VERBALE DI DELIBERAZIONE DELLA GIUNTA PROVINCIALE

Decreto legislativo 3 aprile 2006, n. 152 - Legge provinciale 29 agosto 1988, n. 28 - Progetto definitivo "Opere di regolazione della messa in sicurezza del lago d'Idro", nei Comuni di Idro e Lavenone (provincia di Brescia), proposto da Infrastrutture Lombarde S.p.A.. - Parere ai sensi dell'art. 22 bis, comma 4, della legge provinciale 29 agosto 1988, n. 28, ai fini dell'intesa di cui alla sentenza della Corte Costituzionale 28 maggio 1987, n. 210.

VERBALE DI DELIBERAZIONE N. 11/2012

**RAPPORTO ISTRUTTORIO
SU INTEGRAZIONI E MODIFICA PROGETTUALE
progetto definitivo VIA-2011-05**

Figura 11: sezione imbocco galleria come da ultima proposta progettuale.

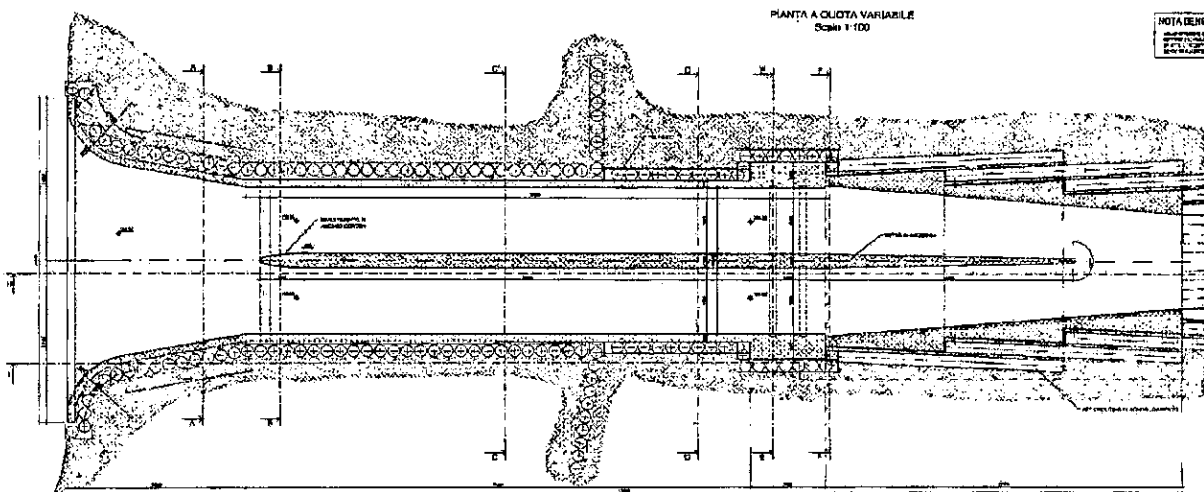
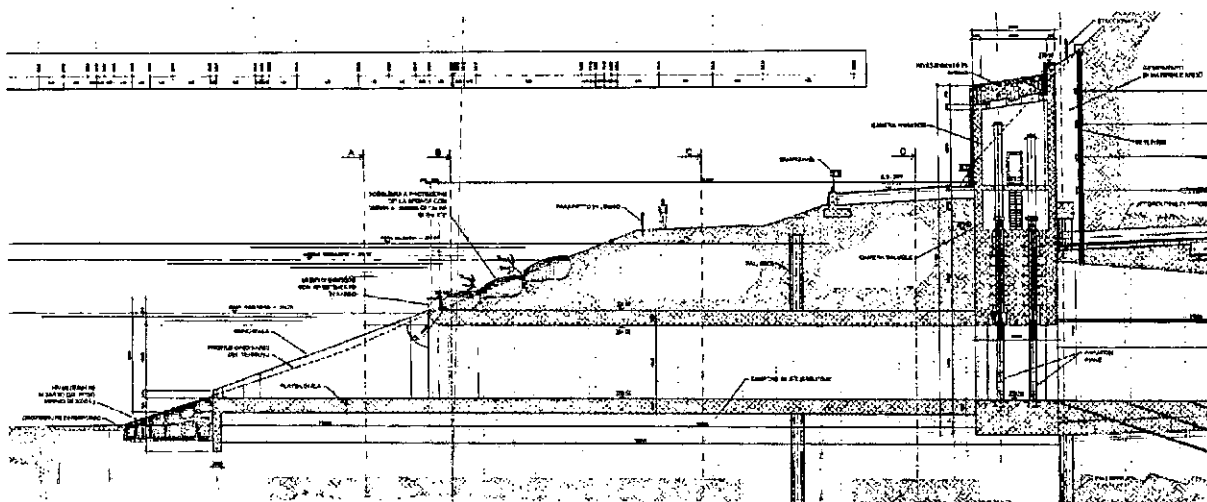
La modifica progettuale da ultimo proposta, andando ad eliminare la soglia posizionata all'imbocco della galleria di scarico, rende più funzionale tutto il sistema di scarico delle acque dall'invaso migliorando le caratteristiche idrauliche del manufatto. L'eliminazione della soglia consente infatti di poter scaricare portate elevate ancora all'inizio dell'evento, con tiranti idrici nel lago relativamente contenuti. La seguente tabella mostra le portate scaricabili (desunte dal progetto) dalla nuova galleria nella prima soluzione progettuale (con soglia) e in quella prevista dalle integrazioni (senza soglia) tra le quote 365,00 m s.l.m. e 368,00 m s.l.m.

La modifica progettuale da ultimo proposta, andando ad eliminare la soglia posizionata all'imbocco della galleria di scarico, rende più funzionale tutto il sistema di scarico delle acque dall'invaso migliorando le caratteristiche idrauliche del manufatto. L'eliminazione della soglia a quota 365,20 all'imbocco della galleria consente l'effettuazione di svasi preventivi del bacino sino alla quota di minima regolazione fissata a 364,75 m slm facendo funzionare la galleria sempre sotto battente e dunque migliorando l'entità e la tempistica di tali svasi, si osserva peraltro come all'interno delle quote di gestione del lago (364,75 - 368 m slm) la galleria non scaricherà mai la massima portata consentita. In casi estremi si potrebbe procedere all'abbassamento del livello del lago anche sotto tale quota.

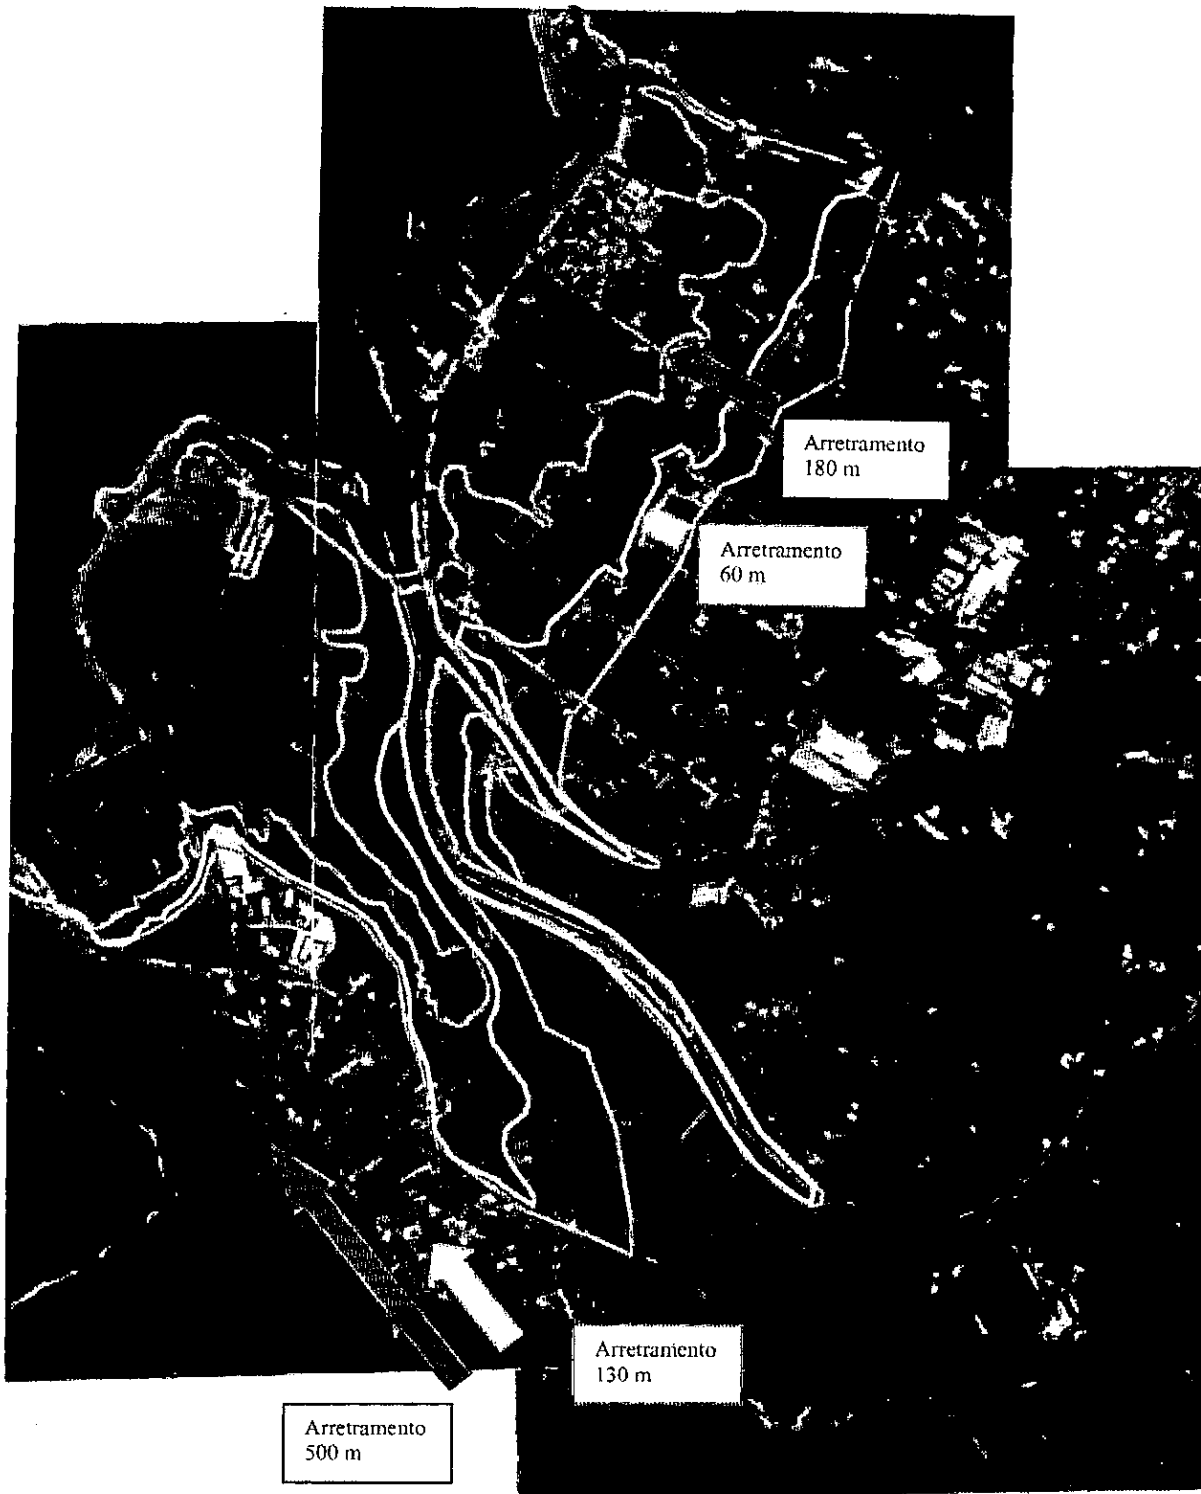
Di fronte ad una piena caratterizzata da una limitata durata ed una forte intensità (singolo colmo) i sovralti nel lago sono fortemente correlati al livello idrico dello specchio liquido ad inizio dell'evento meteorologico. Le seguenti tabelle confrontano l'innalzamento dei livelli di piena partendo dalla quota di massima regolazione (senza svaso preventivo) e dalla minima (con svaso preventivo):
